CITTÀ METROPOLITANA DI GENOVA

Atto dirigenziale

Atto N. 1126/2021

Oggetto: MODIFICA ALLE AUTORIZZAZIONI RILASCIATE CON ATTO DIRIGENZIALE N. 328/2018 E CON ATTO DIRIGENZIALE N. 1141/2019 E S.M.I., PER LA GESTIONE DELL'IMPIANTO DI DEPURAZIONE SIMAM2, DEL RELATIVO SCARICO IN FOGNATURA E PER ADEGUAMENTO DEL PIANO DI GESTIONE DEL PERCOLATO IN SITUAZIONI DI EMERGENZA. ACCERTAMENTO IN ENTRATA DI EURO 2.000.

Configurazione ordinaria- Scarico in pubblica fognatura con deroghe per cloruri e solfati senza produzione di concentrato:

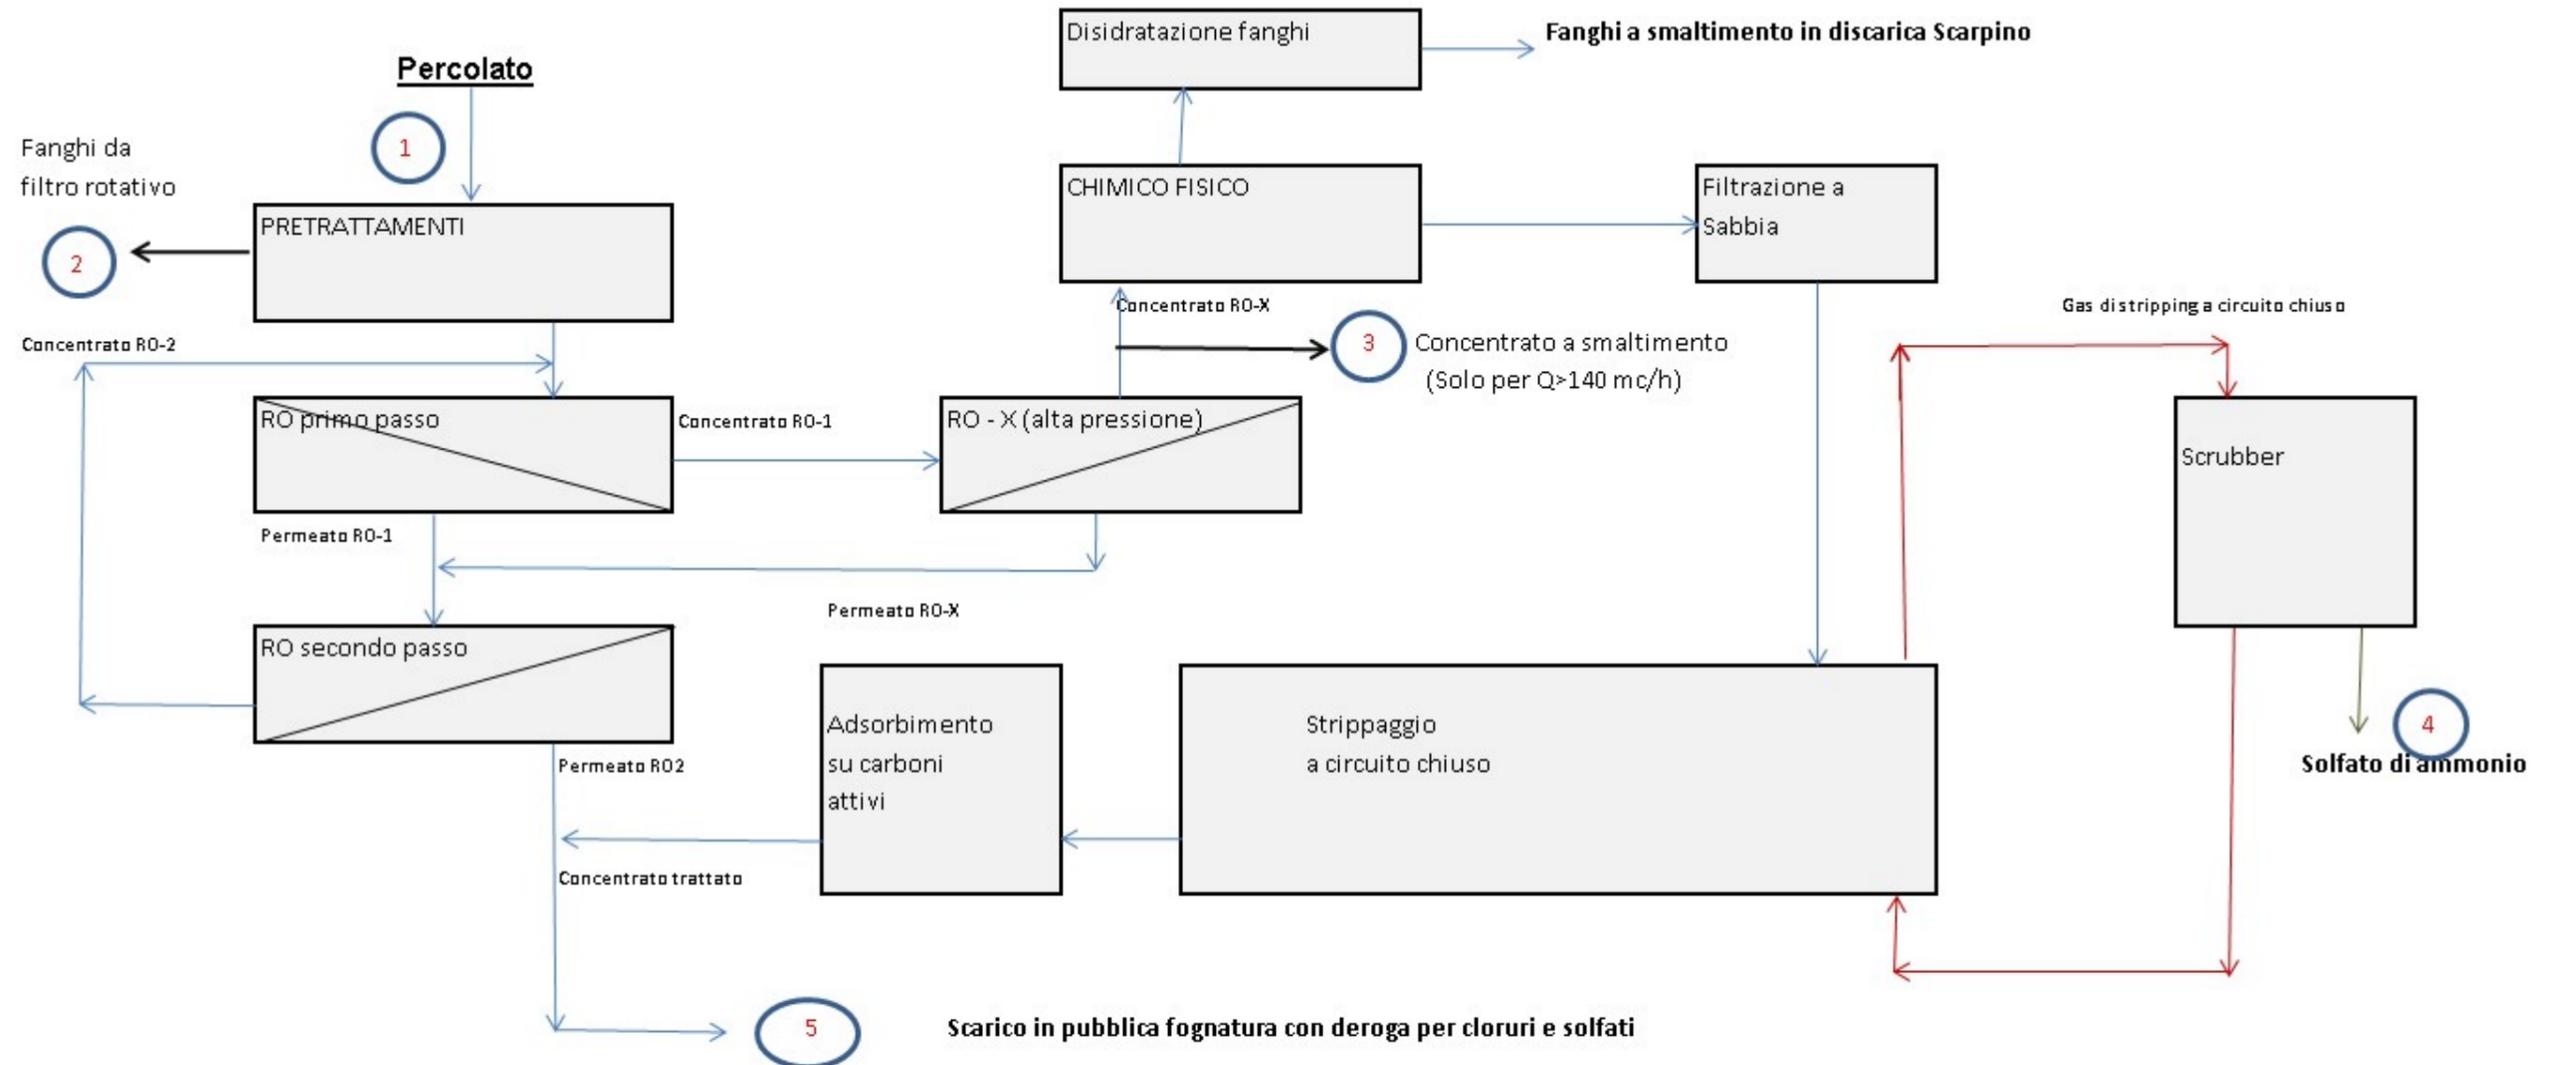
- Configurazione Ordinaria:** Marcia dell'impianto in condizioni di funzionamento ordinario, ossia in mancanza di condizioni meteo avverse che generino condizioni di emergenza per le procedure di gestione del percolato. In tali condizioni, la nuova configurazione impiantistica descritta nella relazione TICASS, consente il trattamento del percolato di scarica con "recupero del 100%" ossia **senza produzione di concentrato da smaltire esternamente come rifiuto**. Questa configurazione, peraltro non dissimile dalla configurazione impiantistica iniziale richiede moderate modifiche impiantistiche e prevede la possibilità di produrre un refluo conforme ai limiti di scarico in fognatura di cui alla Tab 3. Allegato 5 Parte III del D. Lgs, 152/06 con deroghe per cloruri e solfati (fino a 2000 mg/l di cloruri in condizioni normali e con punte di 3000 mg/l in cloruri e 3000 mg/l in solfati in condizioni di up-set impianto). Per portate da 140 mc/h alle condizioni di emergenza (definite da procedure di gestione del percolato) l'impianto garantirà il rispetto dei limiti di scarico in fognatura con deroghe per cloruri e solfati e la produzione di un concentrato (da smaltire fuori sito a cura AMIU) pari a 2,5-3% della portata di percolato in ingresso impianto.

Vengono di seguito riportati gli schemi di trattamento per i due assetti di marcia nella configurazione futura.

Q < 140 mc/h					Q > 140 mc/h					
Stream	1	2	3	4	5	Stream	1	2	3	4	5
Q [mc/h]	120	5-18 kg/h	0	0,9	120	Q [mc/h]	180	3-13 kg/h	5,4	0,9	174,6
COD ppm	600	-	-	-	<500	COD ppm	600	-	5500	-	<500
NH4 ppm	625	-	-	~80000	< 30	NH4 ppm	625	-	5900	~80000	< 30
Cl- [ppm]	580	-	-	-	<2000	Cl- [ppm]	580	-	18000	-	<2000
SO4-- [ppm]	100	-	-	220000	<1000	SO4-- [ppm]	100	-	18000	220000	<1000

Nota: Le caratteristiche dello stream 3 saranno strettamente legate a quelle del percolato in ingresso
 Nota: Lo stream 5 sarà conforme ai limiti di scarico in pubblica fognatura con deroghe per cloruri e solfati

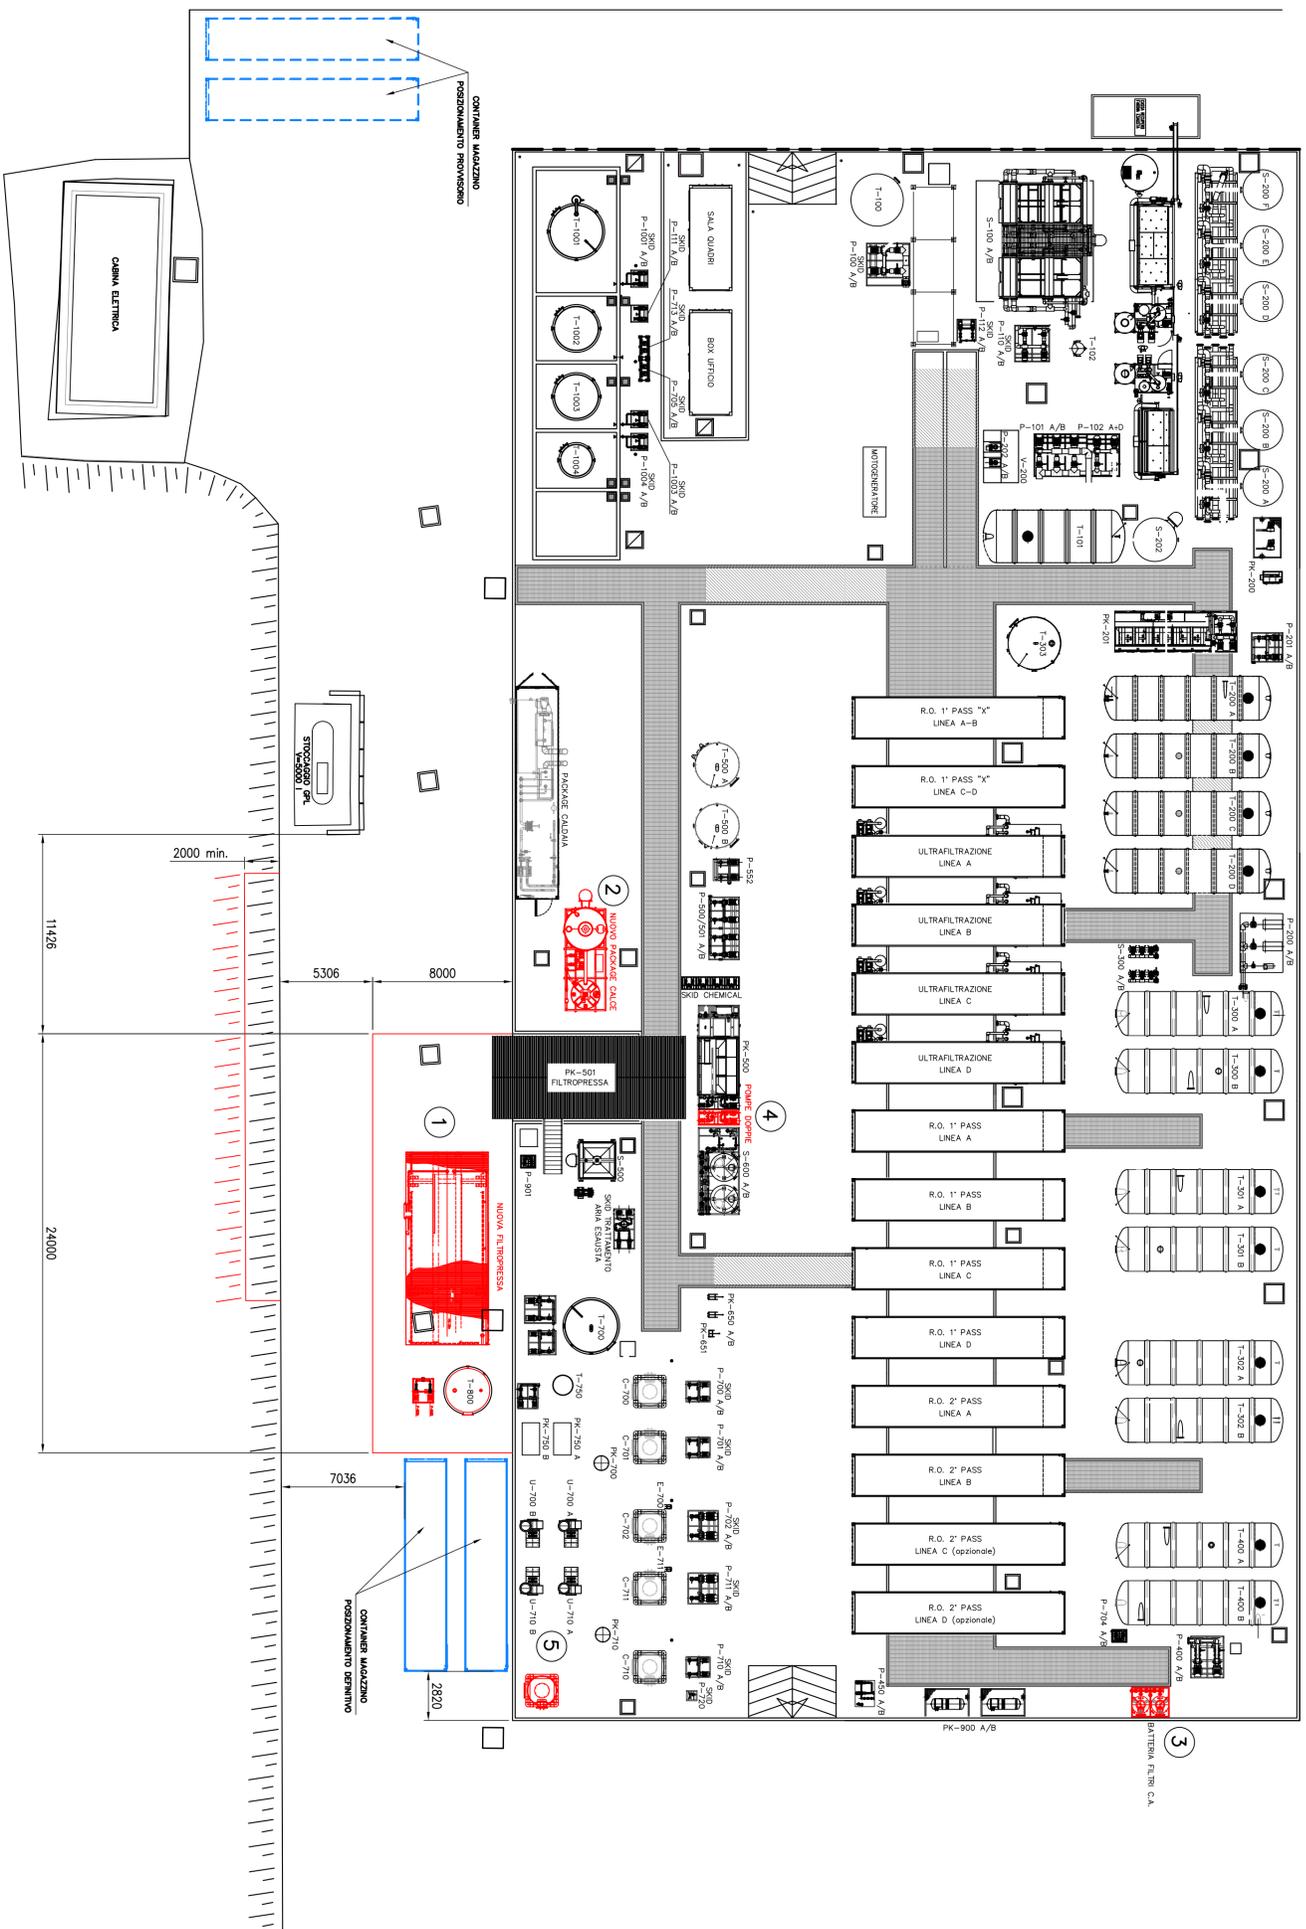
Il processo di trattamento rimane pertanto invariato ma vengono solo installate apparecchiature di guardia in grado di garantire l'efficienza dell'impianto anche in condizioni di disservizio di una o l'altra apparecchiature per operazioni di manutenzione e/o guasto.

Al fine di rendere più comprensibili le modifiche apportate in impianto viene riportato in allegato 1 il layout dell'impianto con la disposizione delle nuove apparecchiature aggiuntive richieste.

Figura 1 – Schema idraulico finale con VPO definitiva.

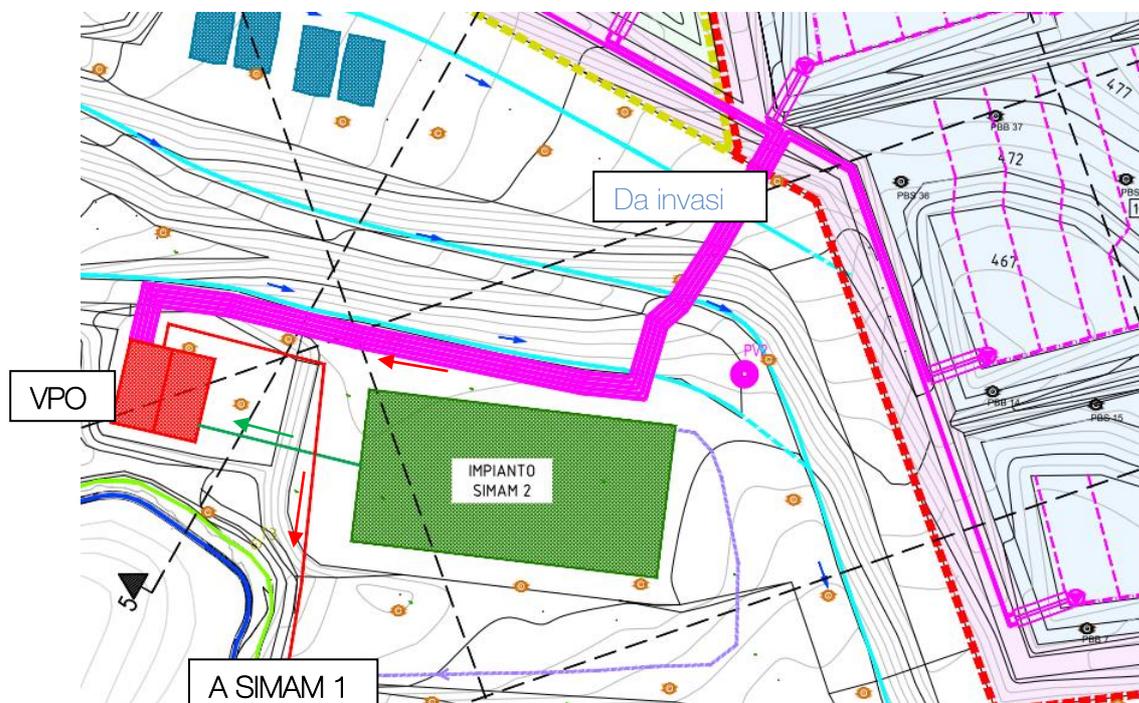
L'ubicazione di tale bacino è riportata all'interno dell'elaborato grafico B.02 “Sistema di gestione del percolato – Fase definitiva - Planimetria” di cui si riporta di seguito uno stralcio.

per i motivi di cui sopra si ritiene approvabile la vasca VPO destinata allo stoccaggio del concentrato di SIMAM2, come descritta dall'allegato 2.3 alla nota di AMIU prot. n. 8487/2020, purché venga realizzata entro 12 mesi dalla data di rilascio della modifica autorizzativa in oggetto, tempo che si ritiene sufficiente al completamento dell'opera.

Figura 2 – Sezione tipologica manufatto di stoccaggio percolato e concentrato.

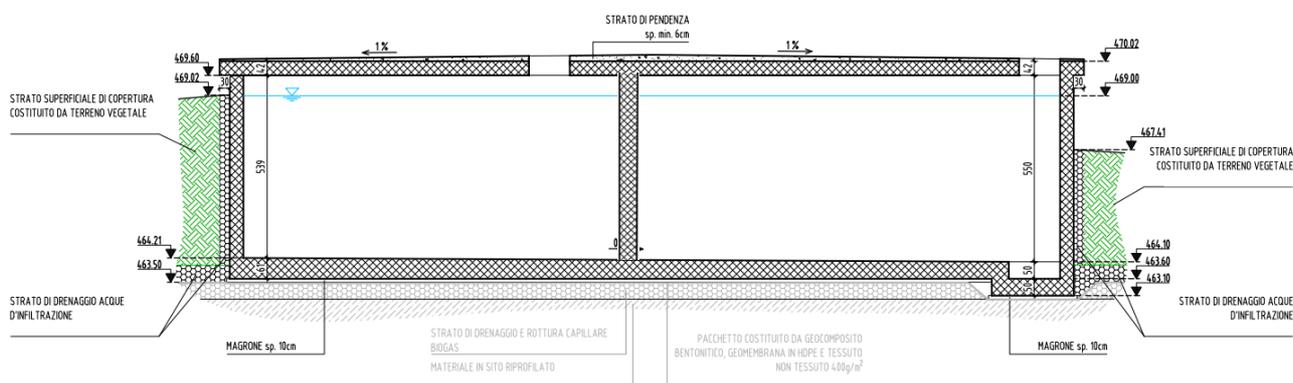
La vasca verrà realizzata in calcestruzzo armato gettato in opera, così come previsto e precedentemente approvato per la costruzione della vasca BRF.
